**ATTIVITÀ ISPETTIVA AI SENSI DEL
D. LGS 3 APRILE 2006 N. 152 E S.M.I.**

**DISCARICA SYSTEMA AMBIENTE SRL
DI MONTICHIARI (BS)**

RELAZIONE FINALE

Dicembre 2016

Figura 1 Trend consumi idrici con espressione dei dati di emungimento da pozzo e rete acquedottistica (solo dal 2013). Il periodo di osservazione è riferito dal 2008 al 2015 calcolato su base annuale.

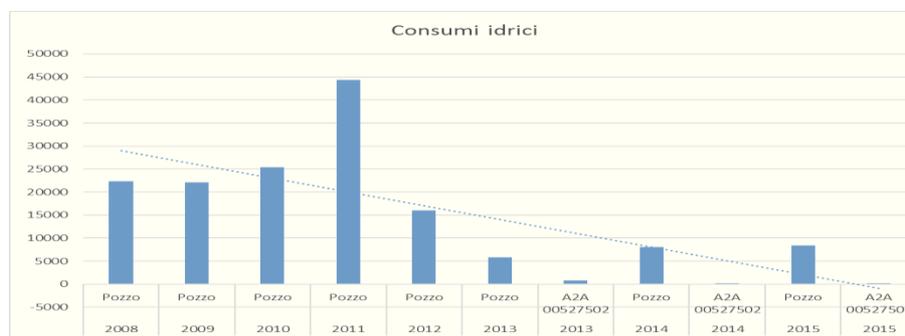
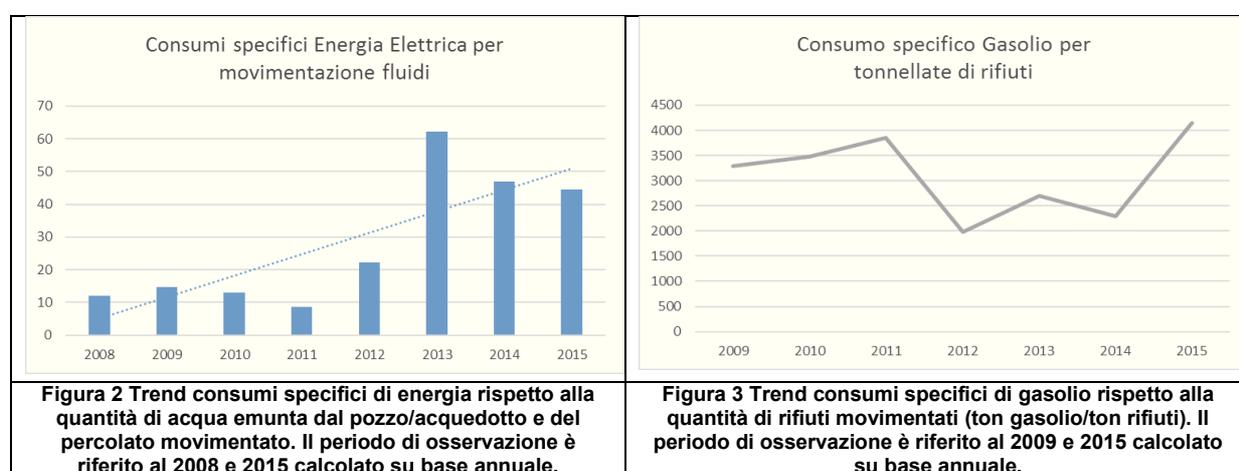
Il grafico relativo agli anni oggetto di valutazione mostra un trend dei consumi in diminuzione, si ritiene quindi soddisfatto il criterio del risparmio idrico previsto dalle BAT di settore.

Figura 4 Estratto Tavola B6.03 Impianti urbanizzativi - rete acquedotto scala 1:10.000; PIANO DI GOVERNO DEL TERRITORIO APPROVATO con delibera nr. 16 di C.C. del 28 giugno 2013 PUBBLICATO sul BURL serie Avvisi e Concorsi n. 52 del 27 dicembre 2013. In evidenza la zona occupata dalla discarica.

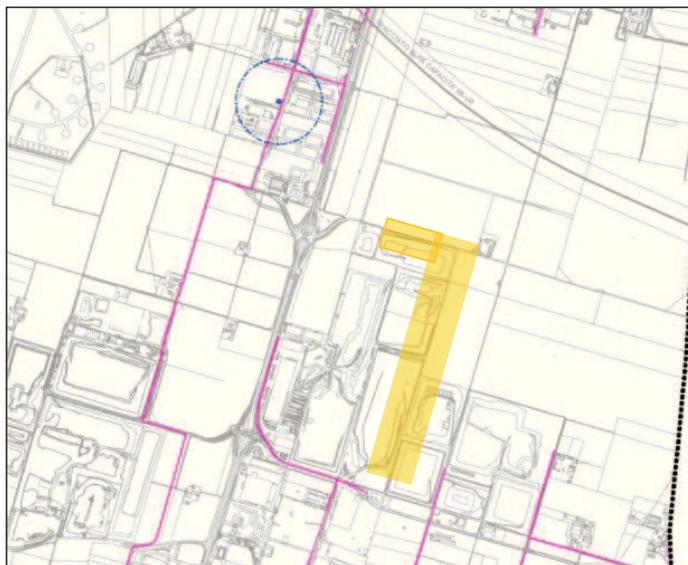
Dalla lettura del Decreto VIA Ministeriale a pagina 7 e 10, viene dapprima citata la presenza di un progetto (pag. 7) per la realizzazione di una barriera idraulica a protezione della falda posta a valle della discarica, e successivamente ne viene prevista la sua realizzazione (pag.10). La finalità di detta barriera è il trattenimento di eventuali inquinanti dispersi nelle acque sotterranee mantenendoli sostanzialmente confinati entro il perimetro della discarica onde garantire la protezione del pozzo idropotabile denominato “fascia d’oro”.

La barriera idraulica una volta azionata dovrebbe avere una portata di 111 litri/sec, con un flusso di 399 mc/h e quindi nelle 24 ore di circa 9590 mc/giorno.

1. l'impianto non risulta dotato di un sistema di depurazione con tale portata idraulica e che al momento un suo dimensionamento risulterebbe quantomeno difficoltoso stante l'incognita degli inquinanti eventualmente da trattare;
2. la fognatura asservente la zona oltre che distante dal punto in cui verrebbe realizzata la barriera, non è in grado di assorbire portate idrauliche di 111 litri/sec;
3. il combinato documento autorizzativo (autorizzazione e modifiche e integrazioni) ad oggi vigente non riporta prescrizioni esplicite che obblighino la ditta all'approntamento entro termini certi la rete prevista;

La ditta deve quantomeno indicare in apposita procedura le misure da adottarsi nel caso di supero di valori della falda imputabili alla propria gestione, prevedendo anche le modalità di gestione di eventuali scenari di sovrapposizione di inquinamenti provenienti da monte.

A fronte di quanto detto, si ritiene necessaria una riattualizzazione del progetto esecutivo della barriera idraulica denominato "PIANO DI EMERGENZA DISCARICA VALSECO PROGETTO ESECUTIVO DI BARRIERA IDRAULICA" Rif.R109_4 ottobre 2002, allegato 2 al decreto di compatibilità ambientale DEC/VIA 7177 del 24/05/2002.

Figura 5 Andamento pluriennale dei quantitativi di rifiuti ritirati dalla discarica. Le quantità sono espresse in tonnellate.

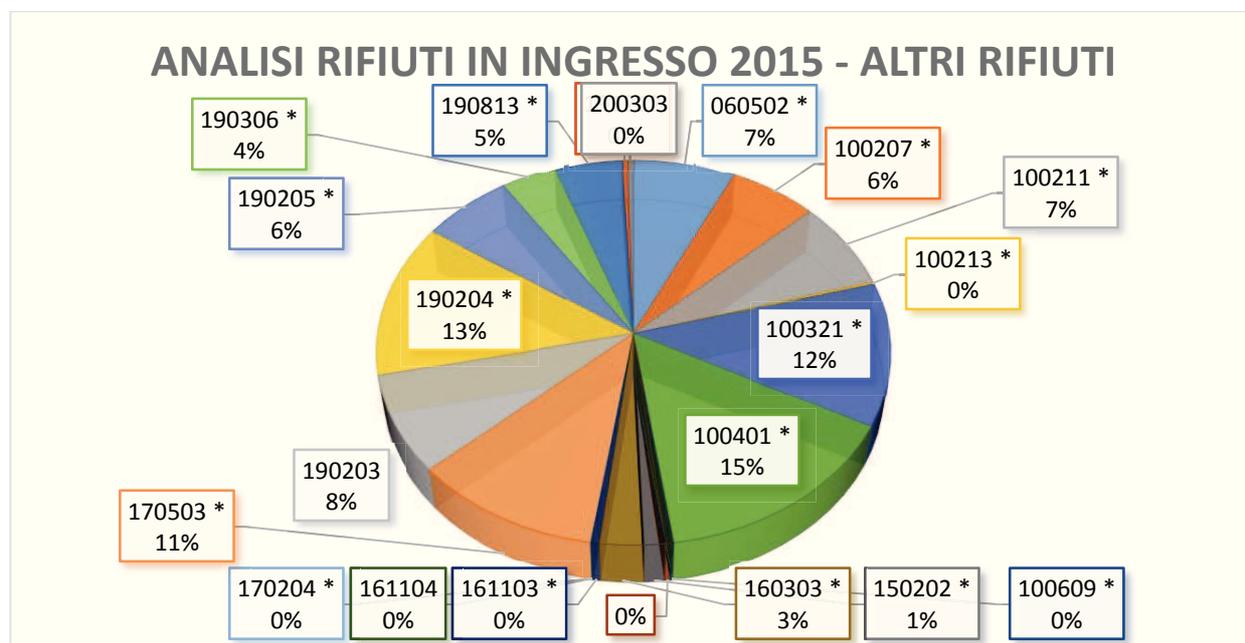
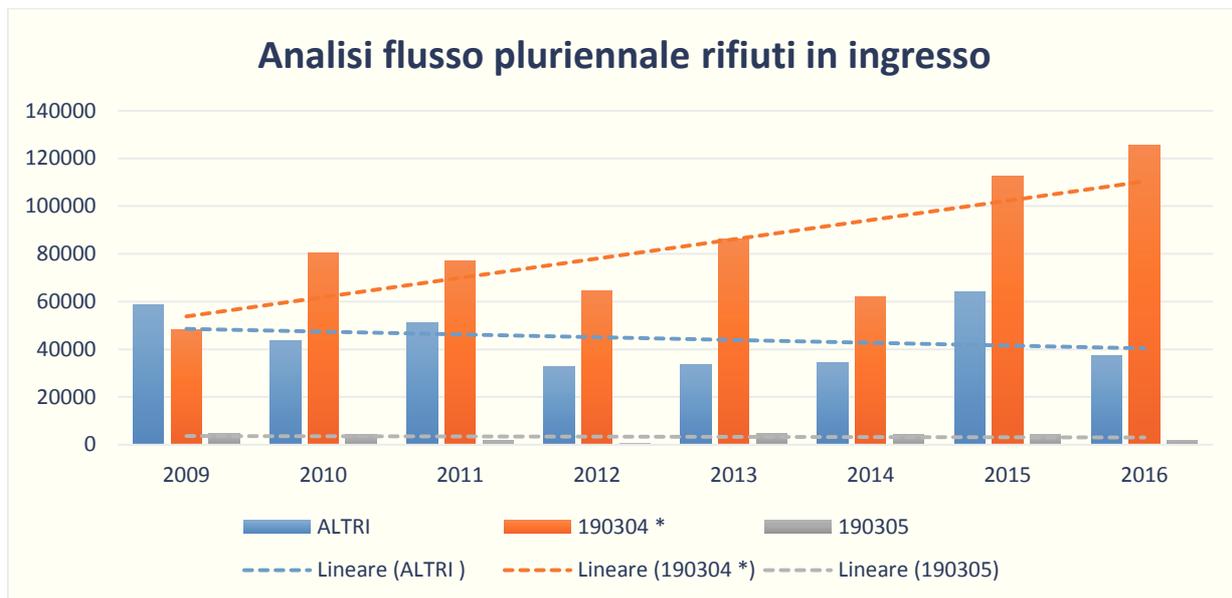
Dalla disamina dei dati estratti dall'applicativo ORSO, è possibile notare come il rifiuto 190304* nell'ultimo triennio abbia mostrato un trend positivo di ritiro più marcato, tanto da rappresentare da

solo quasi il 64% della totalità dei rifiuti ritirati dalla discarica. Alla luce di tali dati e trattandosi di un rifiuto definito come pericoloso, parzialmente stabilizzato, si ritiene necessario valutare in modo opportuno le motivazioni che non hanno permesso il raggiungimento della completa stabilizzazione, questo per valutare se essa possa in qualche modo contribuire al quadro emissivo ed in particolare all'impatto odorigeno. Data la natura dei rifiuti ritirati dalla Systema non viene prodotto biogas.
